Februar 2025

Wichtige Information bezüglich GD-Platine #266124

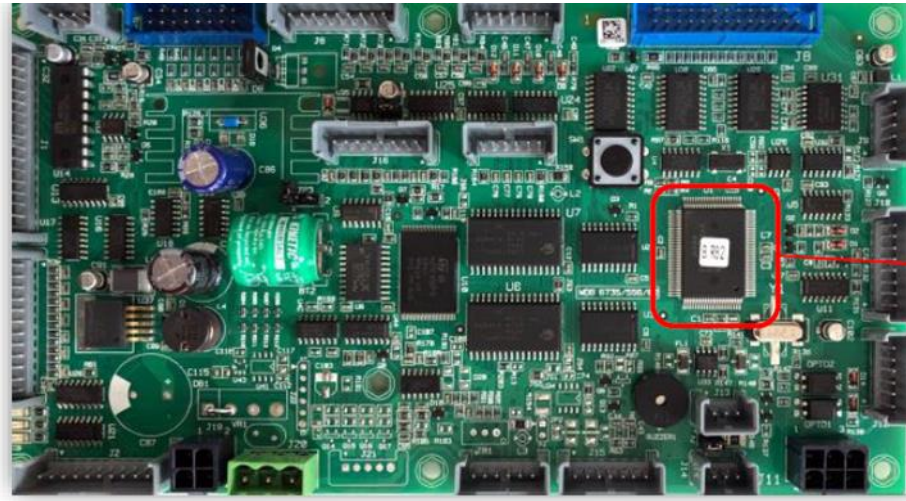
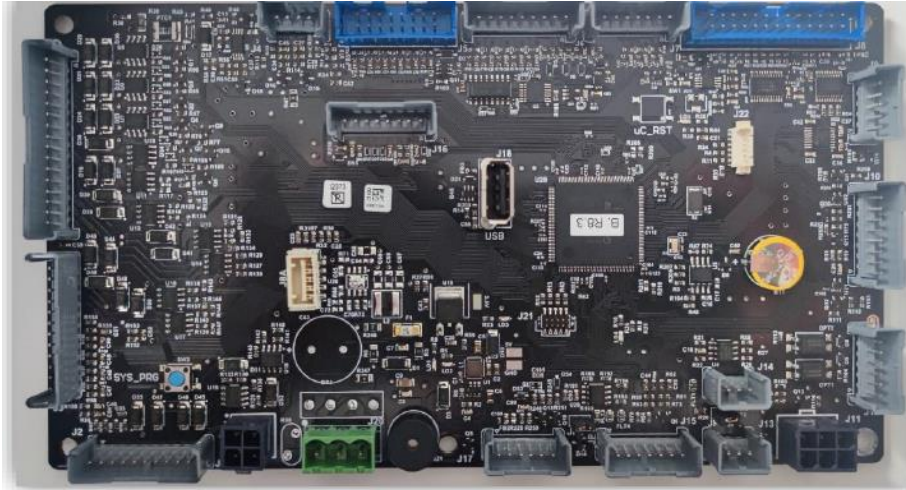
wir möchten Sie heute über eine Änderung der CPU-Platine bei unseren Impuls-Geräten informieren. Die bisherige 4M-Platine (#261697) ist seit einiger Zeit nicht mehr lieferbar.

Diese wurde durch die neue GD-Platine (#266124) ersetzt. Die GD-Platine steht auch als Ersatzteil zur Verfügung.

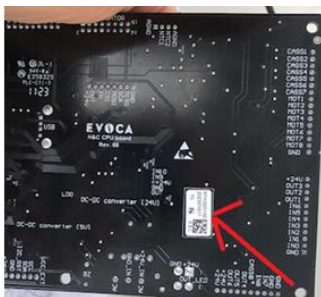
Diese Platine steht nun in der Ausbaustufe 67A020202 zur Verfügung.

(erkennbar an dem weißen Aufkleber auf der Rückseite)

Bitte beachten Sie, bei älteren Softwareversionen kann es bei dieser Platine vereinzelt zu einem Datenverlust der programmierten Einstellungen (i.d.R. die Zahlungssystemeinstellungen) der Maschine kommen.

Abhilfe schafft hier ein Softwareupdate auf die Softwareversion 5.5.0 oder neuer. Ab dieser Softwareversion wurde ein sogenanntes „self-recovery-management“ eingeführt, was den Datenverlust verhindert.
